泊発電所の火山影響評価に関するコメント回答

平成26年3月12日
北海道電力株式会社

No.	指摘事項	指摘時期
1	火砕流シミュレーションの検証計算の精度について検討を行い、ヒアリングで説明すること。	平成26年1月29日 審査会合
2	羊蹄山の降下火砕物シミュレーションにおける風向については、より厳しい条件を想定したシミュレーション結果等について、ヒアリングで説明すること。	平成26年1月29日 審査会合

追加検討フロー

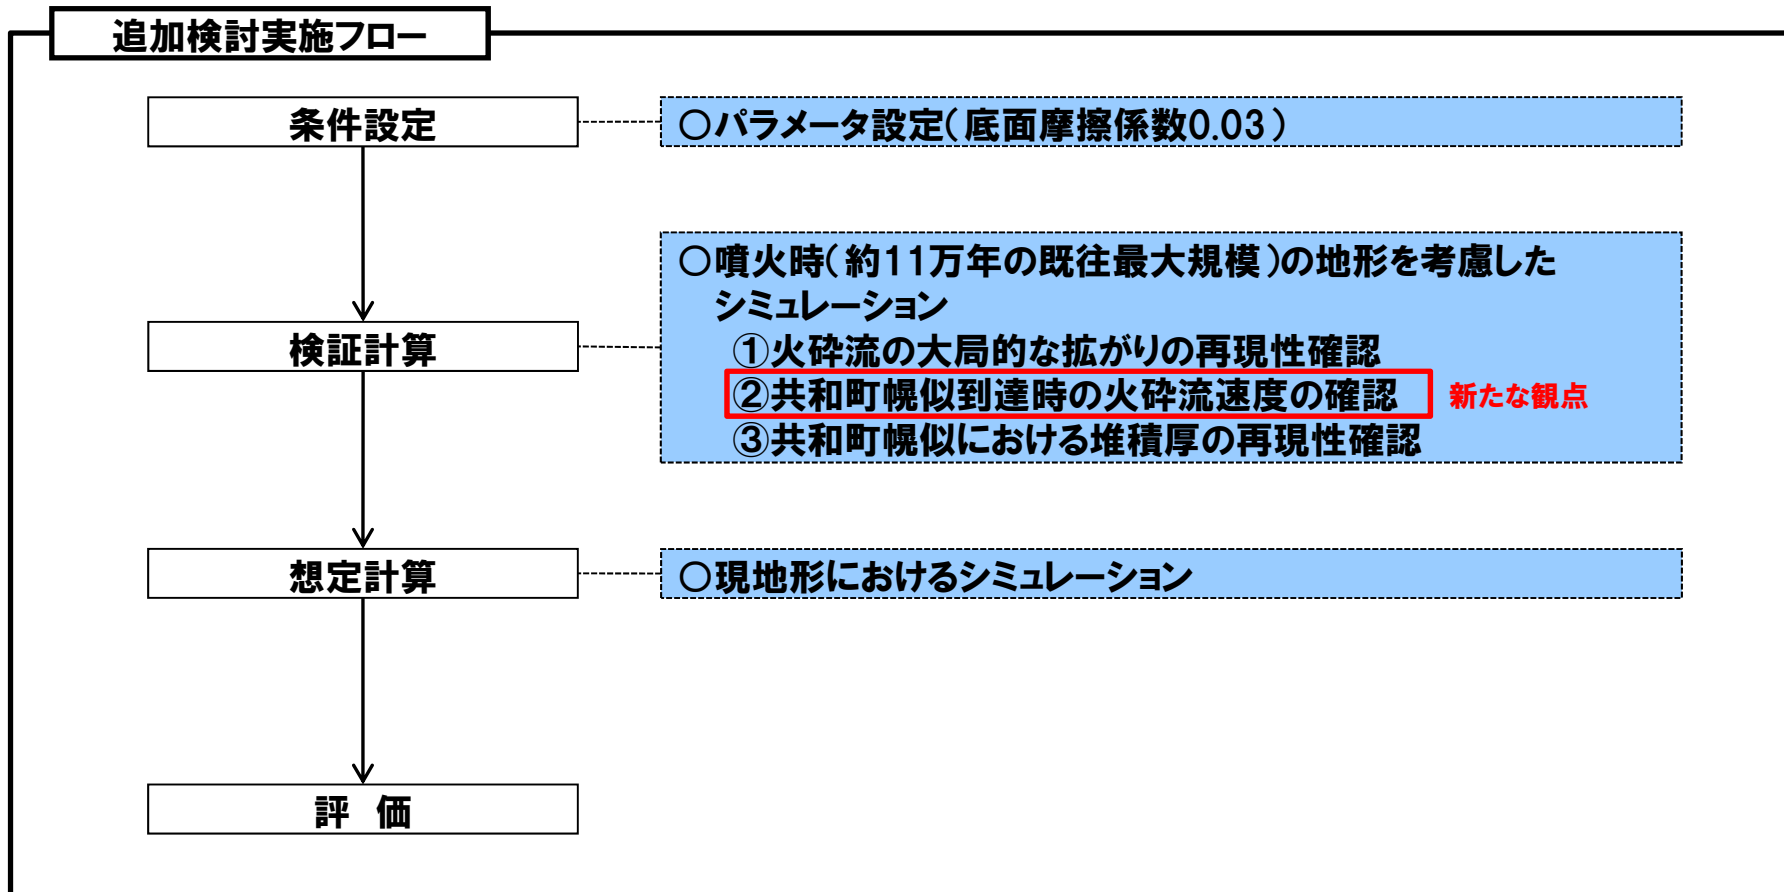
No.	指摘事項
1	火砕流シミュレーションの検証計算の精度について検討を行い、ヒアリングで説明すること。

- 追加検討として、以下の事項を考慮し、底面摩擦係数を0.03としたパラメータスタディを実施した。
- ・検証計算においては、下記の三点を確認する。
 - ①火砕流の大局的な拡がりの再現
 - ②共和町幌似到達時の火砕流速度 ⇒ 1/29審査会合のご指摘を踏まえた観点
 - ③共和町幌似における堆積厚の再現※
 - ・上記のうち、①、③については、基本ケースで再現できていることを確認しているため、②に着目した。
 - ・TITAN2Dを用いた火砕流シミュレーションでは、底面摩擦係数が小さいほど、拡散速度が速くなる傾向にある。

敷地方向への仮想風の作成手順

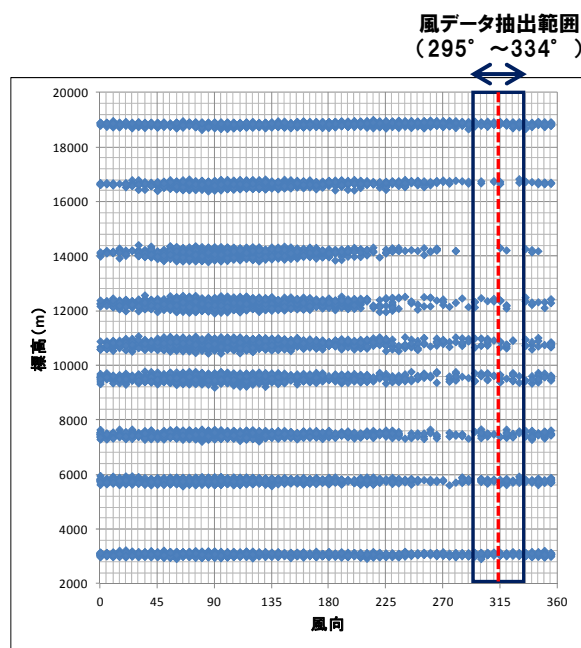
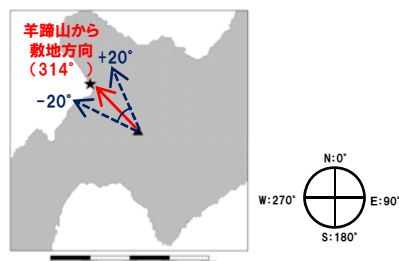
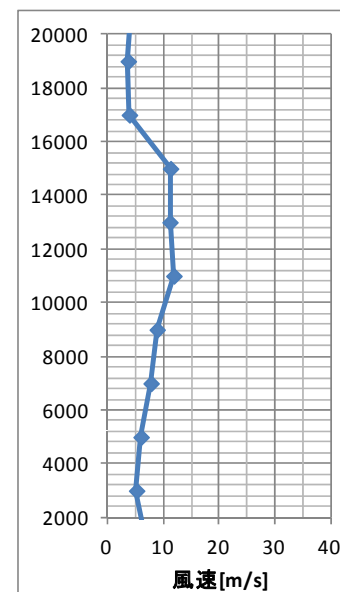
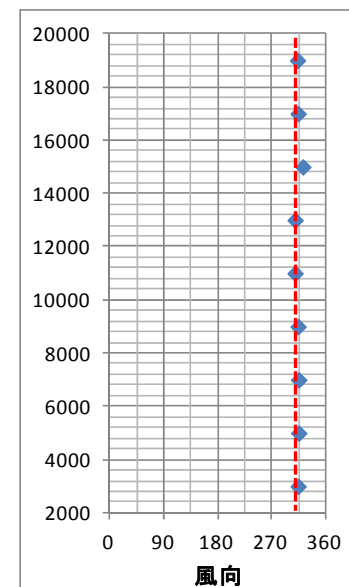
No.	指摘事項
2	羊蹄山の降下火砕物シミュレーションにおける風向については、より厳しい条件を想定したシミュレーション結果等について、ヒアリングで説明すること。

○風向のバラツキによる影響が最も大きい7月を対象に、より厳しい条件を考慮した検討として、敷地方向への仮想風を用いたシミュレーションを実施した。
